ZP - 990 / 19

Dotyczy przetargu nieograniczonego na dostawy artykułów medycznych jednorazowego użytku oraz stentgraftów i protez naczyniowych dla Oddziału Kardiochirurgii (znak sprawy: Z/6/PN/19).

55 Dotyczy Pakietu nr 2

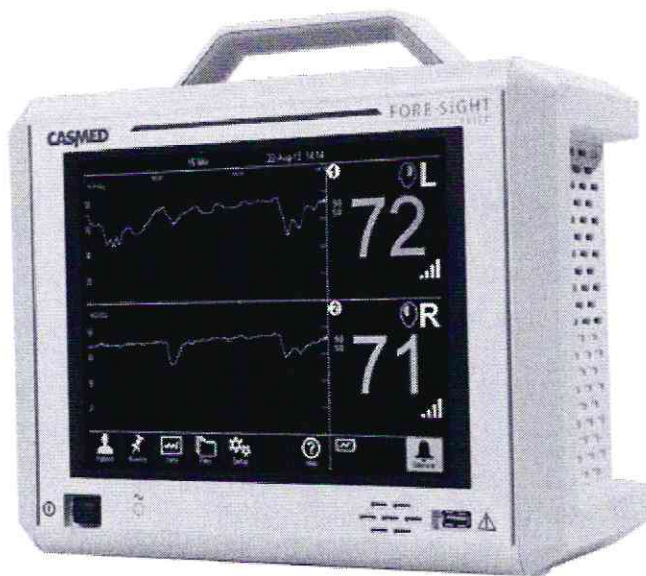
W celu złożenia oferty najwyższej jakości od producenta z Japonii na asortyment użytkowany obecnie w minimum połowie Klinik Kardiochirurgicznych w Polsce, zwracamy się z prośbą o dopuszczenie w punkcie 2.1 stabilizatorów tkankowych oraz w punkcie 2.2 stabilizatorów koniuszkowych, nisko-profilowych, dla których ramię wykonane jest z tytanowych pierścieni i jest dostarczone w sposób nieodpłatny do siedziby Zamawiającego w ilości zabezpieczającej bieżące potrzeby Zamawiającego, zatem bez potrzeby zakupu dodatkowych akcesoriów. Potwierdzamy jednocześnie, że kluczowe parametry techniczne są przez nas spełnione. Poniżej przedstawiamy oferowane parametry techniczne i prosimy także o ich akceptację. Jednocześnie podkreślamy, że zgoda na niniejsze rozwiązanie pozwoli na złożenie bardzo konkurencyjnej oferty, równie skutecznego co i bezpiecznego rozwiązania, co opisany w pierwotnym SIWZ. W aspekcie ekonomicznym pragniemy podkreślić, że zgoda na niniejsze rozwiązanie pozwoli na oszczędność w wysokości MINIMUM 80.000,00 – 90.000,00 złotych.

W ofercie posiadamy także kompatybilne z naszym systemem rozwieracze klatki piersiowej (pkt. 2.3), wykonane z najwyższej jakości stali nierdzewnej, z łopatkami standard i dla pacjentów otyłych, w komplecie oferujemy jednorazowe, samoprzylepne nakładki na szwy.
Odp. Zamawiający pozostaje przy zapisach SIWZ.
